Wettbewerblicher Dialog Nachnutzung COLLINI-CENTER Mannheim

# DOKUMENTATION

Das Fachgremium unter Vorsitz von Prof. Jörg Aldinger hat am 14. Januar 2020 im Gewerkschaftshaus in Mannheim getagt und folgende Entscheidung getroffen:

# 1. RANG - 1004

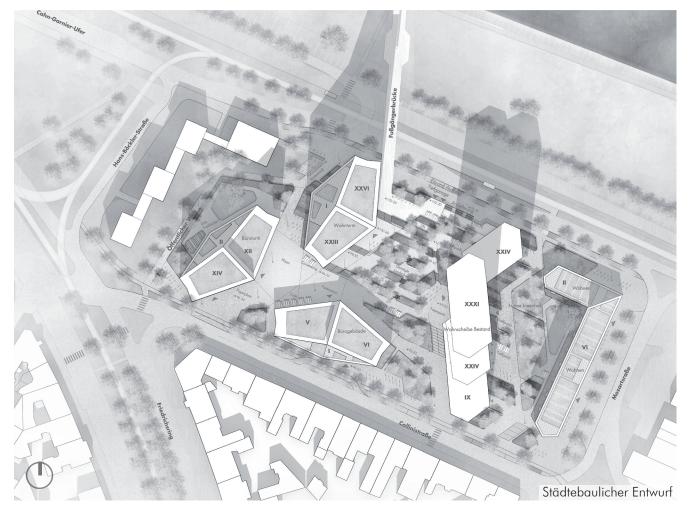
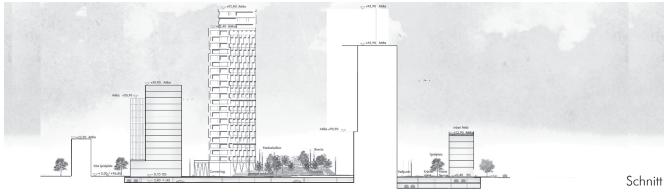
Die Arbeit schafft es mit einer präzisen Setzung wesensverwandter Baukörperfiguren eine städtebauliche Figur zu entwickeln, die dem Standort in hohem Maße gerecht wird. Vier Solitärbauten, Türme gruppieren sich um den Wohnturm. Der geknickte Grundriss des Wohnturms wird in den Gebäudefiguren rezitiert. Das Collini-Areal als Filter zwischen den Blockstrukturen der Innenstadt korrespondiert auf subtile Weise mit den Türmen der Neckarufer-Nord Bebauung.

Die Neuordnung der Türme, vom Verfasser "Collinis" genannt, wurden deutlich in der Höhe reduziert. Der bestehende Wohnturm bleibt mit Abstand das höchste Gebäude und bleibt in der Stadtsilhouette das markante Gebäude. Die Höhenstaffelung der Gebäude erzeugt ein überzeugendes städtebauliches Gesamtbild.

Die ansteigende Plaza ist in der Überarbeitung zugunsten eines urbanen Stadtraums entfallen. Dadurch öffnet sich der zentrale Platz zum Neckar und es werden attraktive Wegebeziehungen zwischen Stadt und Flussraum geschaffen.

Die differenzierten Fassaden geben jedem Gebäude, entsprechend seiner Nutzungsinhalte, einen eigenständigen Charakter und lassen eine hohe Architekturqualität erwarten. Bei der Ausgestaltung der Sockelzonen wurde das Thema der V-Stützen deutlich überstrapaziert. Dieses Motiv sollte sich auf die öffentlich wirksamen Bereiche beschränken.

Die zweigeschossigen Balkon/Loggiaelemente verleihen dem Wohngebäude C eine vertikale Dynamik und bilden einen guten Kontrast zur horizontalen Struktur des Bestandswohnhauses.

Das Eckgebäude A bildet einen deutlichen Auftakt zum Friedrichring hin und bildet den Auftakt für eine gestufte Höhenentwicklung mit dem bestehenden Wohnturm als Höchstpunkt.

Gewürdigt wird der stadträumliche Ansatz der freien Abfolge unterschiedlich begrünter Freiräume mit einem hohen Anteil öffentlicher und begrünter Plätze. Die lose Positionierung unterschiedlich großer Baumgruppen und die Vielzahl der Baumpflanzungen lassen vielfältige Nutzungen erwarten und stellen einen guten stadtökologischen Beitrag dar.

Die Nutzung und Qualität der öffentlichen Freiräume wird in starker Abhängigkeit von den EG Nutzungen der Gebäude stehen. Hier ist eine intensive, öffentlich wirksame Nutzung der EG Bereiche dauerhaft sicherzustellen. Der Übergang zwischen öffentlichen und privaten Freiräumen ist weiter zu detaillieren und zu präzisieren.

Kritisch gesehen wird die stadträumlich unbefriedigende Anbindung des Collini-Stegs an das neue Quartier. Hier wäre eine größere Selbstverständlichkeit in der Erschließung und Anbindung anzustreben.

An der Collinistraße, Mozartstraße und im Westen am Cahn-Garnier-Ufer ist der geforderte Gebäudeabstand zu den Kronen der öffentlichen Straßenbäume nicht eingehalten. Die geforderte Kita-Freifläche ist dargestellt aber hinsichtlich der Größe noch an die Vorgaben anzupassen.

Die Pkw-Stellplätze sind in einer durchgehenden I-geschossigen Tiefgarage vorgesehen. Die Akzeptanz der angebotenen Doppelparkerstellplätze ist hinsichtlich der Akzeptanz durch die Nutzer zu hinterfragen. Das qualifizierte Angebot einer zentralen, über eine Spindelrampe zugänglichen Fahrradgarage wird begrüßt.

Charakteristisch für das Konzept ist die Zuordnung einer bestimmenden Nutzungsart. Die Solitäre zur Collinistraße sind als Bürogebäude konzipiert, während das höchste Haus zum Neckar und das Gebäude an der Mozartstraße als Wohnhäuser geplant sind. Die Verteilung der geförderten Wohnungen auf beide Wohngebäude wird positiv gewertet. Die Sockelzonen aller Gebäude

werden mit attraktiven Nutzungen mit öffentlichem Charakter belegt. Der hohe Anteil an Büroflächen kommt den Zielsetzungen des Bebauungsplans entgegen.

Die Zielsetzungen hinsichtlich der Minimierung des energetischen Bauaufwands durch Verwendung nachwachsender, natürlicher und recycelter Baustoffe wird begrüßt. Das Erreichen eines "nearly-zeroenergy standards" entspricht den Erwartungen der Stadt Mannheim an ein zukunftsweisendes Stadtquartier. Die Konkretisierung, wie diese Ziele erreicht werden können, steht noch aus.

Eine bauabschnittsweise Umsetzung ist glaubhaft dargestellt. Die Realisierbarkeit und Marktfähigkeit des Nutzungskonzeptes wird positiv bewertet.

## 2. RANG - 1003

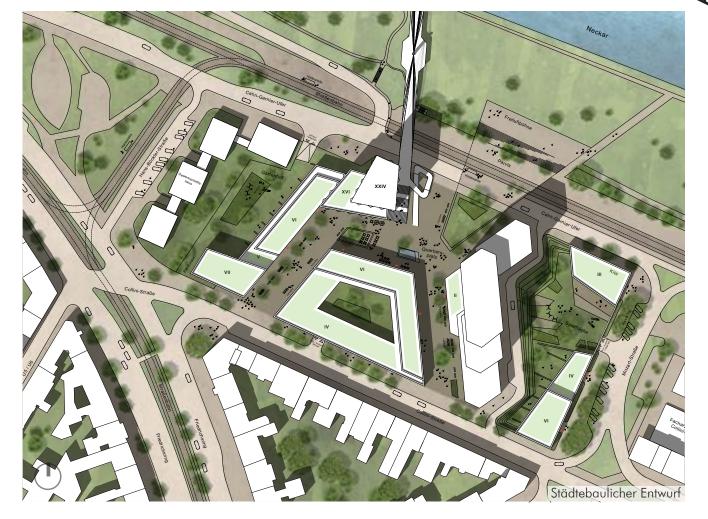
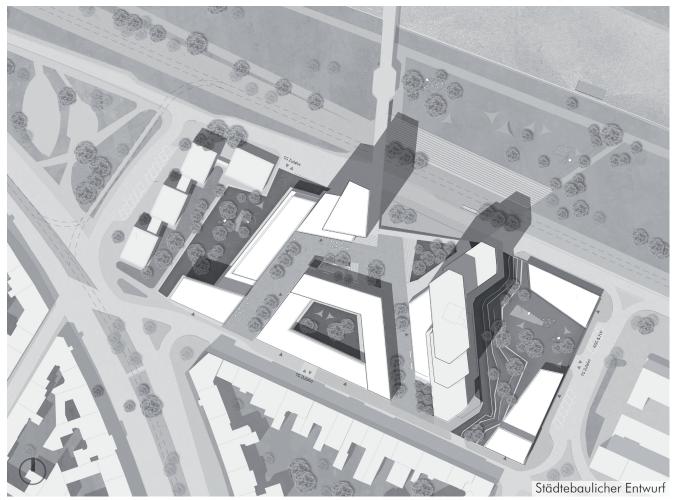
Die Verfasser beschreiben die Leitidee des Projekts als "Fortschreibung des zeitgemäßen Europäischen Städtebaus mit den Elementen Haus, Straße und Platz und der klaren Trennung von öffentlichen und nichtöffentlichen Räumen."

Diese Haltung ist in dem Vorschlag konsequent umgesetzt und wird durch die räumliche Differenzierung und Baukörperstellung weiter ausformuliert. Die Anregungen aus der letzten Stufe wurden aufgenommen und haben den Entwurf in einigen Aspekten verbessert. So ist die Öffnung zum Neckar räumlich viel prägnanter und auch die Reduzierung der Höhe des Hochpunktes führt zu einer angenehmeren Proportion und zu einem angemessenen Verhältnis zum Bestandsgebäude. Dadurch ist die Integration des bestehenden Gebäudes gut gelungen und führt zu einem angemessenen Nebeneinander von Alt und Neu.

Wenn man der Leitidee allerdings konsequent folgt, stellt sich die Frage, ob das Projekt die städtebaulichen Ambitionen auch auf einem konkreten stadträumlichen und architektonischen Niveau umsetzten kann. Insbesondere die von den Verfassern benannten Elemente "Haus, Straße und Platz" bleiben eher unscharf und lassen sich nicht so eindeutig zuordnen. Der zentrale Block, der die angestrebte Vermittlung zur Nachbarschaft herstellen soll, ist strukturell eher ein kompaktes blockförmiges Gebäude. Alle entstehenden Stra-Benquerschnitte sind sehr urban gedacht, haben aber nicht die Logik und Funktion der Nachbarquartiere. Der Quartiersplatz ist kaum erkennbar. Durch die Verbindung des Turms und des nördlichen Zeilengebäudes entsteht eine sehr massive Figur, die einige gebäudestrukturelle Fragen entstehen lässt. Das Kitagebäude und das freistehende Gebäude an der Collinistraße erscheinen nach wie vor fremd und haben auch mit der Leitidee wenig zu tun.

Weiterhin wirft das Projekt aber in der architektonischen Umsetzung dieser städtebaulichen Ziele die meisten Fragen auf. Die beschriebene Differenzierung findet sich in der Fassadensprache und in der Ausbildung der Grundrisse nicht wieder.

Die drei Fassadentypen wirken bei aller gestalterischen Mühe immer noch sehr großmaßstäblich und funktionieren nicht miteinander. Das Begrünungskonzept für den Turm muss detailliert nachgewiesen werden. Die Wohnungserschließungen und die Grundrisstypologien erscheinen nicht ausgereift und insbesondere das Verbindungsbauteil zum Turm offenbart die strukturellen Schwächen mit vielen Kompromissen in den Raumzuschnitten.

Begrüßt wird die klare typologische Gliederung und Zuordnung von stark durchgrünten privaten und urbanen, öffentlichen Freiräumen. Gleichwohl wird die Größe des Innenhofes in Bezug auf Belichtung, Nutzung und Bepflanzung des Baukörpers 3b sehr kritisch gesehen.

Die großzügige Öffnung des öffentlichen Raumes am Cahn-Garnier-Ufer in Richtung Neckar verbunden mit einer gestalterischen Geste einer Freilichtbühne wird begrüßt. Die Ausweisung der nördlichen Platzfläche als Quartiersplatz wird in Funktion, Gestaltung und stadträumlicher Größe jedoch kritisch hinterfragt.

Gewürdigt wird die Ausweisung von nutzbaren grünen Freiflächen mit direktem Bodenanschluss. Eine Erhöhung der Ausweisung neuer großkroniger Bäume ist hier wünschenswert. Der stadtökologische Ansatz der Ausbildung einer mit Bäumen auf den Balkonen begrünten Fassade muss plausibel nachgewiesen werden. Der Nachweis der Unterhaltung und betriebswirtschaftlichen wie vegetationstechnischen Umsetzung fehlt.

Die Aussagen zum Regenwassermanagement insbesondere auf den befestigten Flächen bleiben unkonkret. Die Rampe, die den Collini-Steg anbindet, funktioniert in der dargestellten Form zu steil. Der Kronenabstand der bestehenden Bäume im öffentlichen Straßenraum zum Gebäude in der Collinistraße ist zu aering.

Die vorgeschlagene Nutzungsverteilung führt insbesondere im Erdgeschoss zu einem sehr großen gewerblichen Angebot, das an dieser Stelle in der vorgeschlagenen Ausformung hinsichtlich einer dauerhaften Nutzung kritisch gesehen wird. Ansonsten sind die vorgeschlagenen Verteilungen der Wohnungen und Büroflächen nachvollziehbar und richtig angeordnet.

Die vorgeschlagenen Maßnahmen erscheinen angemessen und richtig argumentiert. Der angestrebte KFW 55 Standard, die PV Anlage, die Belüftung mit Wärmerückgewinnung und die Nutzung der Fernwärme sind denkbar. Weitere Vertiefungen und die Umsetzung der Maßnahmen sind im Moment nicht erkennbar. Die Aussage, teilweise einen EnergiePlus Standard anzustreben, ist ambitioniert und müsste detailliert nachgewiesen werden.

Die Ausweisung von Grünflächen mit Erdschluss in Verbindung mit der Regenwassernutzung wird positiv bewertet.

Zuerst soll die östliche Mulde bebaut werden. Mit der Garage mit Kita und Eckgebäude soll zuerst das Bestandsgebäude ergänzt werden, um danach das westliche Baufeld in Einem entwickeln zu können. Die vorgeschlagene Abschnittsbildung erscheint schlüssig, wäre im Weiteren aber noch zu spezifizieren.

## 3. RANG - 1007

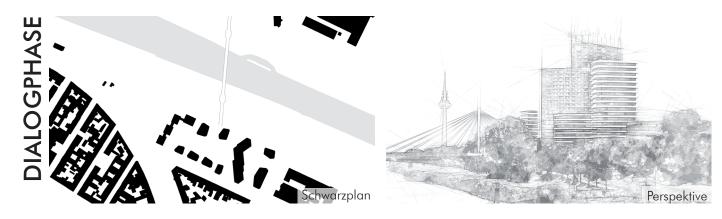
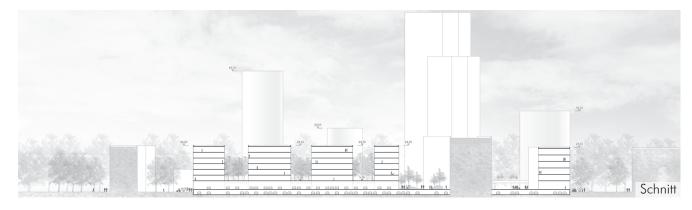
Die im skizzenhaften Stadium der Dialogphase anregende Vision eines kleinteiligen und durchgrünten Stadtquartiers wird in der Angebotsphase leider nicht überzeugend weiterentwickelt. Die städtebauliche Typologie ist nicht konsequent zu Ende gedacht und bleibt uneindeutig. Durch die einheitliche Architektur wirkt das Ganze eher wie eine Großform, in der das bestehende Wohnhochhaus Fremdkörper wirkt. Die empfohlene Überarbeitung der Silhouette ist nicht erfolgt. Die Uferansicht wirkt durch indifferente Höhen und Gleichförmigkeit irritierend. Die Erhöhung der Punkthäuser zur Collinistraße konterkariert den Prüfauftrag zur Überprüfung der städtebaulichen Dichte.

Im städtebaulichen Kontext wirkt der westliche Tiefgaragensockel als Barriere zwischen Collinistraße und Neckarufer, die einzig im Hinblick auf den barrierefreien Zugang zum Collini-Steg einen Nutzen verspricht.

Die geringe Gestaltungsqualität der einheitlichen Fassaden ist signifikant. Eine dem formalen Gestaltungswillen geschuldete durchgehend hohe Brüstung verhindert den spektakulären Landschaftsbezug.

Das Fachgremium würdigt, im Hinblick auf aktuelle stadtklimatische Probleme, die Ausweisung einer großzügigen, zentralen Grünfläche mit hohen Substrataufbau im Sinne der sommerlichen Abkühlung und maximalen Regenwasserspeicherung.

Unbefriedigend sind die des Quartier erschließenden Zu- und Durchwegungen. Insbesondere die westliche Anbindung des Collini-Stegs vorbei an hohen Stützmauern und Böschungen mit Abstandsgrün, inkl. Querung der TG-Zufahrt, wird sehr kritisch gesehen. Eine direkte barrierefreie Anbindung des Bestandswohnturms zum Collini-Steg fehlt.

Der Umgang sowohl mit bestehenden Freiflächen (östliche Mulde) als auch in der Ausweisung neuer städti-

scher Freiräume überzeugt nicht.

Die Gewerbe-/Ladenzone im EG + 1. OG erscheint wenig attraktiv und nicht nachfrageorientiert. Der vorhandene Nutzungsmix ist weder typologisch noch gestalterisch ablesbar.

Die Konzentrierung der preisgünstigen Wohnungen in den Punkthäusern an der Collinistraße ist aus Vermarktungssicht nachvollziehbar, wird im Sinne einer wünschenswerten sozialen Durchmischung und in Verbindung mit den unattraktiven EG-Zonen jedoch kritisch gesehen.

Die hohe Anzahl an Einzelhäusern erfordert einen hohen Erschließungsanteil, die Erschließung wurde nicht überarbeitet. Die Empfehlung, die Grundrisse zu überarbeiten, wurde nicht beachtet, es existiert ein hoher Anteil einseitig orientierter Wohnungen.

Der Verwendung der Bestandsgarage wird unter Nachhaltigkeitsgesichtspunkten, Stichwort graue Energie, positiv bewertet.

Die ambitionierten energetischen Zielsetzungen haben wenig projekt-spezifische Verknüpfungen, im Plan ist das Konzept kaum ablesbar und nicht vertieft dargestellt. Es existiert ein hoher Freiraumanteil mit guter Durchlüftung.

Die Abwicklungsstrategie ist zeitlich sehr detailliert erläutert. Der beabsichtigte Erhalt der Bestandsgarage wird dabei jedoch nicht thematisiert, obwohl dies eine besondere Herausforderung für das Projekt darstellt.
